原能會「核二廠除役計畫審查案」審查意見表

第一章 綜合概述（已結案 6 項，共 6 項）

圖2 廠址附近既有停採煤礦坑道分佈圖 (FSAR,圖2.5-27)

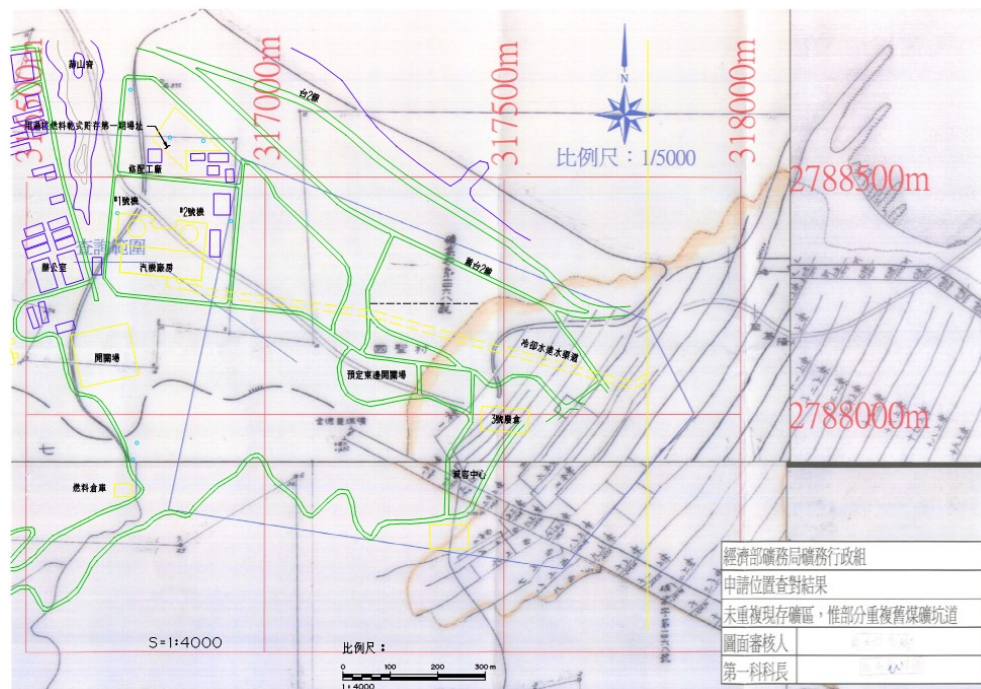
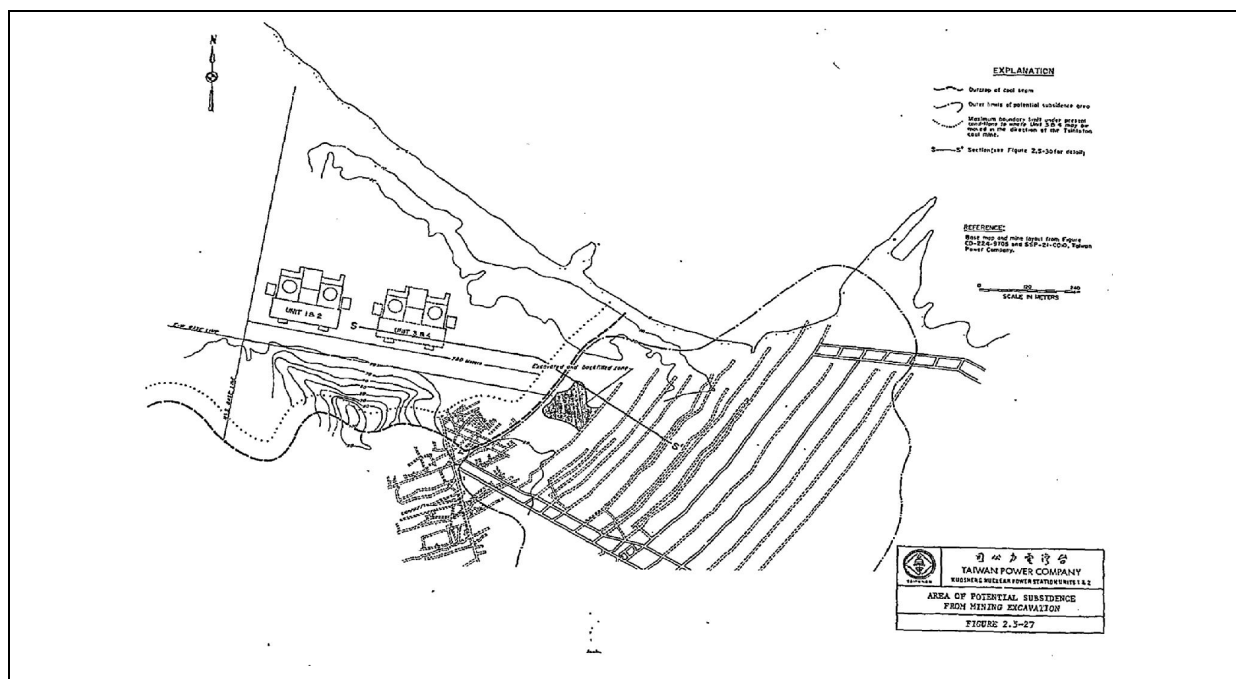
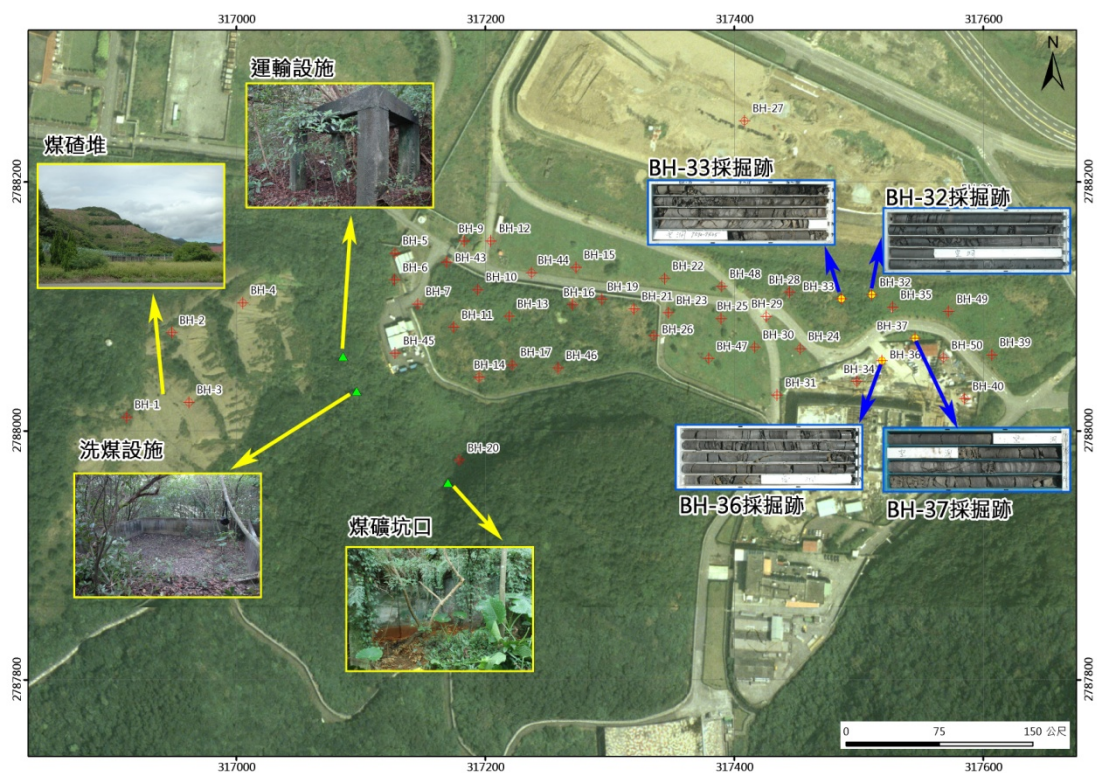
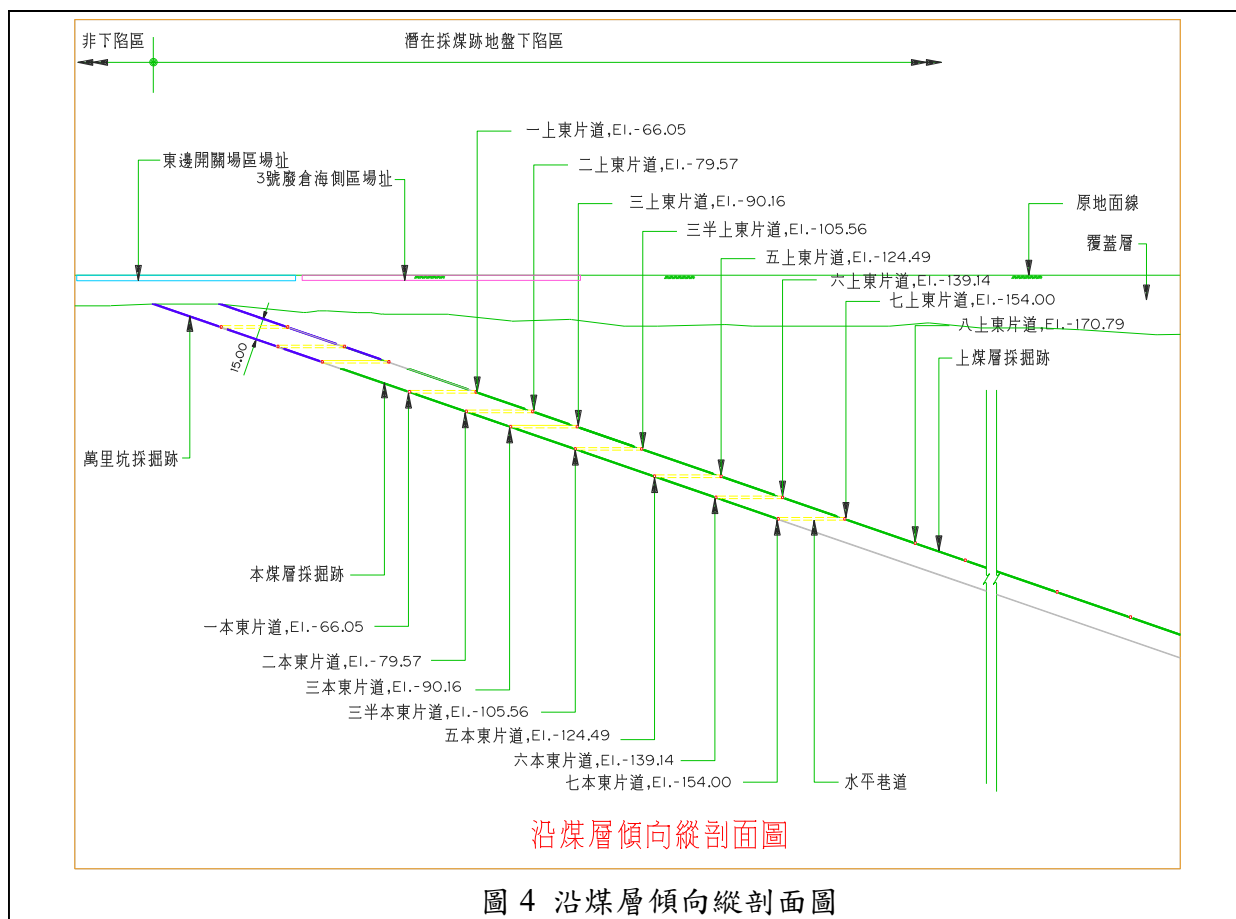
2.(1)「106 年的地震活動無論在地震個數還是能量，相較於過去的活動未明顯增加，代表大屯火山的活動趨於平穩」，以一年之觀測紀錄來說明火山活動趨於平穩，無法滿足分析火山活動之時間尺度需求，應重新論述。

2.(2)前述監測紀錄顯示，大屯山之活動情形對核二廠較無影響」。相關觀測時間過短，無法滿足分析火山活動之時間尺度，台電公司可參考核二廠址相關分析報告，重新論述。

核二廠最終安全評估報告(FSAR)第2.5.4.1.1節，業已針對既有金德豐煤礦礦坑對核電廠設施之影響進行詳盡研究評估，對於地盤潛在沉陷區標示於圖2與圖4，即煤線以東區域。因此，核島區設置於煤線西北側約500m，遠避金德豐煤礦採煤跡，即基地下伏岩盤無既存煤礦採煤跡，金德豐煤礦採煤跡的沉陷不會導致以任何方式影響的核島區；煤線以東屬地盤潛在沉陷區，採用英國國家煤礦局生產部所研究沉陷槽分析經驗公式，計算最保守的潛在最大沉陷量為45cm。根據日本針對開採地下煤礦而使地面發生沉陷之實測資料顯示，顯著沉陷量約於撤礦16個月後即告停止，但有實測紀錄顯示最終沉陷時間可長達5年，金德豐煤礦停採迄今已近38年，核能二廠廠區內無發現異常地盤沉陷、電桿傾斜、道路面開裂等跡象，即使冷卻水進水渠道近乎直交穿越煤線以東具有地盤沉陷潛勢區域，也沒有相關異常地表沉陷、渠道漏水等現象，顯示至今為止，煤礦坑道採煤跡對核能二廠設施沒有發生沉陷狀況。

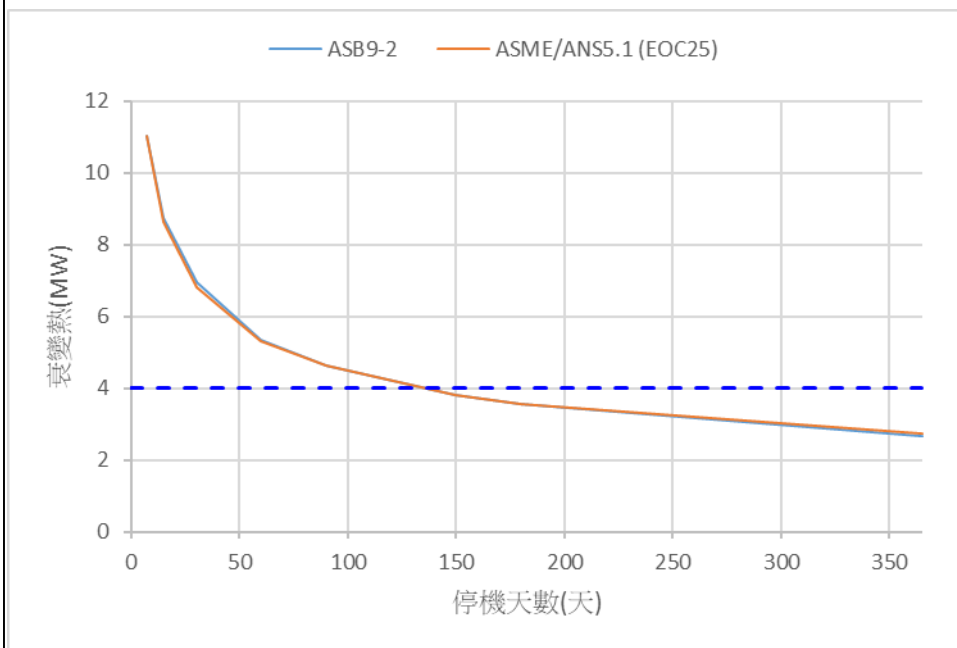
6. (2)第 5-11 頁，「本計畫第七章依據美國核管會標準審查計畫(NRC Standard Review Plan, NUREG-0800[8])之 ASB 9-2 衰變熱功率計算式，計算不同全爐退出時間下用過核子燃料池全部燃料之衰變熱」。參考文件 8 為 Standard Review Plan 9.2.5 1981 年版(Rev.2)。而 Standard Review Plan 9.2.5 最新版

本為 2007 年版(Rev.3)。在 Rev.3 中衰變熱之計算公式已經由 ASB 9-2 改為 ANS 5.1, “Decay Heat Power for Light Water Reactors,” October 1979. 請改依 Standard Review Plan 9.2.5 Rev.3 之公式計算衰變熱。

下圖為取上表 ASB 9-2 與 ASME/ANS5.1(EOC25)之評估結果，隨著停機天數增加，兩者之差異將有逐漸減少之趨勢，由表之數值顯示 ASME/ANS5.1(EOC25)在停機天數 365 天後的衰變熱計算將會較 ASB 9-2 高出 3.8%。其中，ASME/ANS 5.1(EOC25)在停機 365 天後之衰變熱為 2.7489MW，表中之藍色虛線為用過燃料池冷卻及淨化系統之餘熱移除能力為 3.985 MW，顯示燃料池冷卻及淨化系統仍有 37.5%之足夠餘裕進行餘熱移除，可涵蓋 ASB 9-2 與 ASME/ANS5.1 計算衰變熱方式之差異，因此經初步分析尚屬可行。爐心燃料全數退出爐心且停機達 180 天，與用過核子燃料池島區開始運轉後，餘熱移除系統可納入停止運轉系統，惟此系統停用前，另案提出分析結果，屆時本公司將參考委員之審查意見採行最新 ASME/ANS5.1

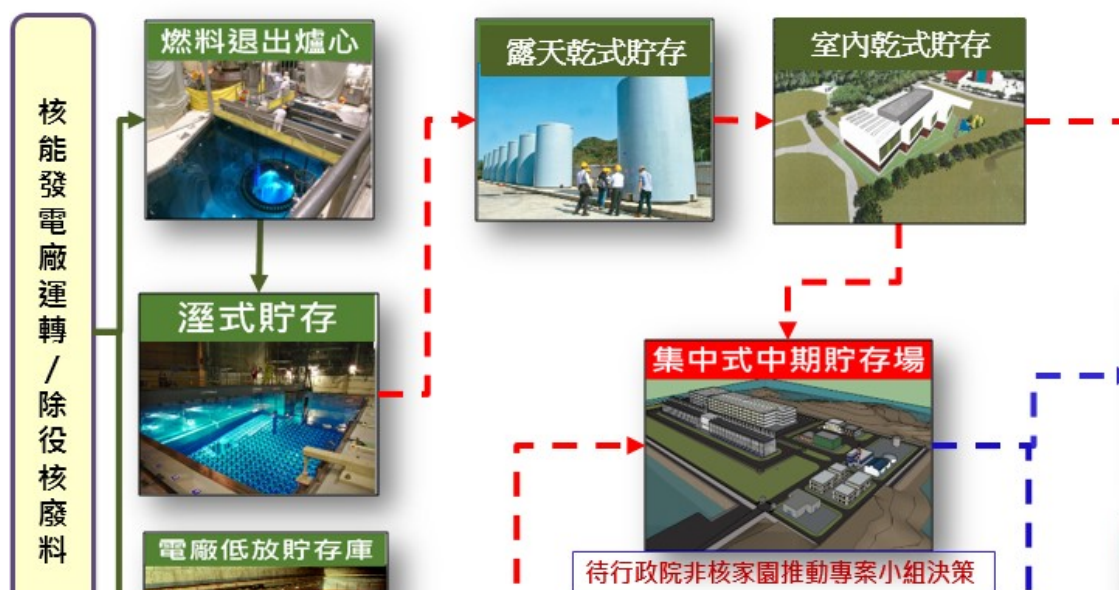
意見編號	A-008	審查人員代碼	章節	頁碼	狀態
		S22	附件	11	結案
第 1 回合審查意見					
1.經查台電公司高放射性廢棄物最終處置場於 2055 年(民國 144 年)始正式運轉，距今 36 年，而核二廠除役計畫核准後實施期程為 25 年，屆時因用過核燃料將無法送至高放射性廢棄物最終處置場而無法如期完成除役。針對此情況及因此而增加的費用，請問是否有因應備案？					
2.另外，若低放射性廢棄物最終處置場因選址不順而遲遲無法順利運轉，亦可能無法如期完成除役作業，針對此情況及因此而增加的費用，請問是否有備案因應？					
第 1 回合審查意見答覆

感謝委員提醒，若有上述情事發生，目前規劃之應變方案為採用集中式中期貯存場因應(參見下圖)。
